Compte Rendu d'Investigation

Service Technique Delphi Décembre 2013

Référence et numéros de série des produits contrôlés :

Bouchons différents, non adaptés et de qualité « douteuse »

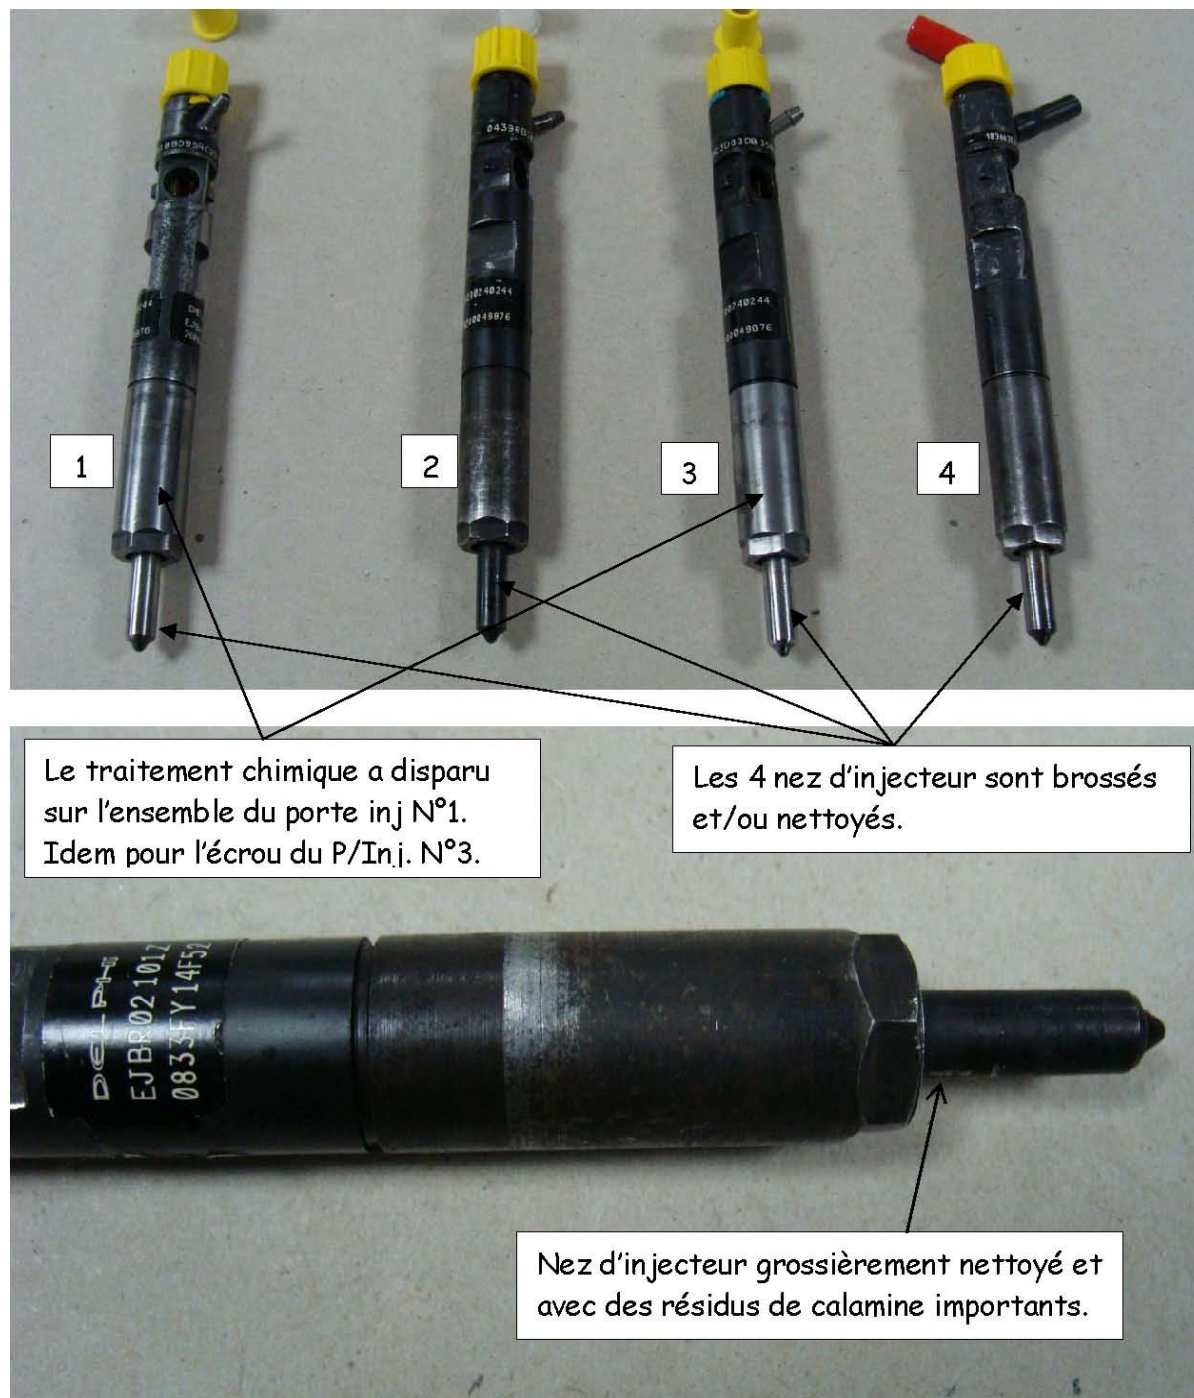
Les P/Inj. sont livrés avec un rapport de passage au banc non officiel (rapports demandés lors de l'achat) dans des sachets plastiques. Le sachet n'est pas thermo soudé et les protections des P/Inj. sont assurées par des bouchons différents, d'occasions et à la propreté douteuse. Dans la majorité des cas la canule de retour n'est pas protégée. Si la canule du P/Inj. est endommagée, suite à une chute, le P/Inj. n'est pas réparable.

Sur 4 P/Inj., seul 1 P/Inj. possédait une protection pour la canule de retour.

Sur tous les P/Inj. les anciennes C2I sont présentes. Il y a un risque de confusion lors de l'installation des P/Inj. sur moteur et surtout d'erreur lors de futures interventions avec l'enregistrement dans le calculateur des anciennes C2I

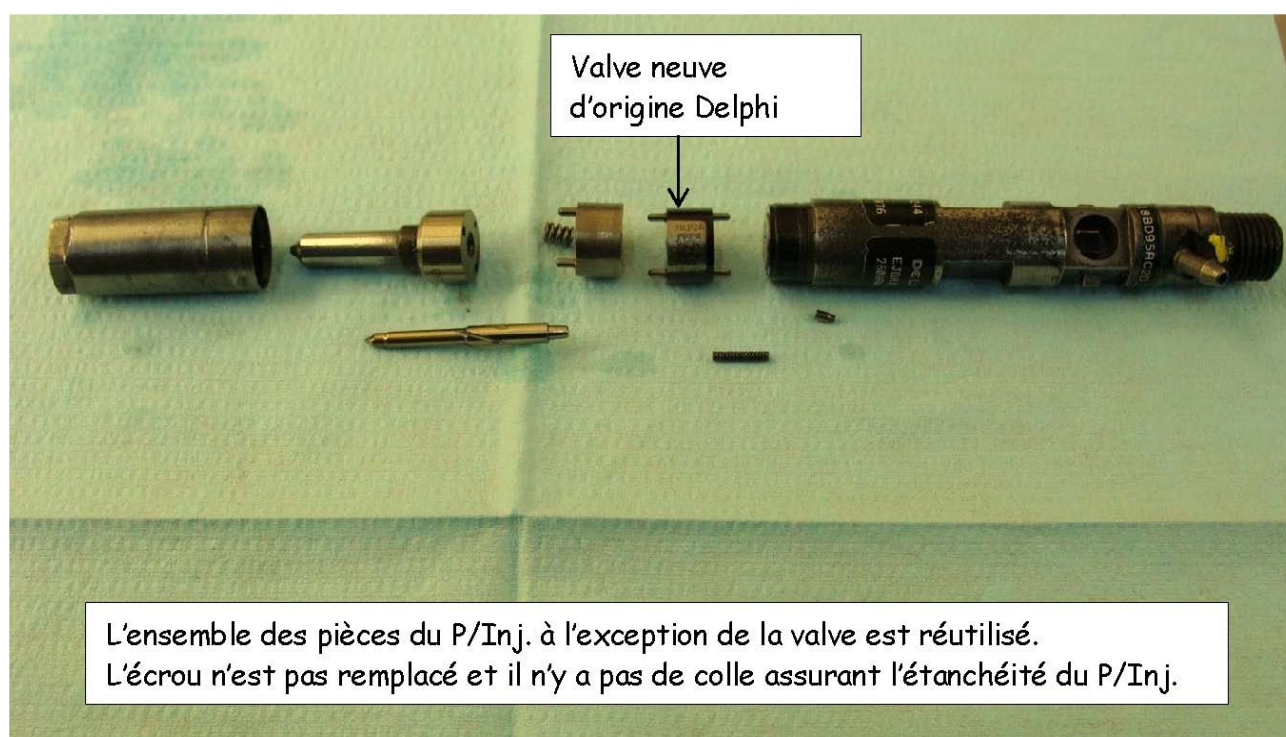
Aucun des écrous n'a été remplacé et certaines pièces ont subi un brossage tellement important que le traitement chimique anti corrosion ait totalement disparu. Les nez d'injecteurs ont été brossés ou simplement nettoyés.

Nota : **Le brossage des nez d'injecteur est formellement interdit.** En effet le métal utilisé résiste à différentes contraintes (température, pression, flux de carburant ...) mais le passage d'une brosse métallique aura pour conséquence de réduire de manière définitive la taille des orifices de pulvérisation.
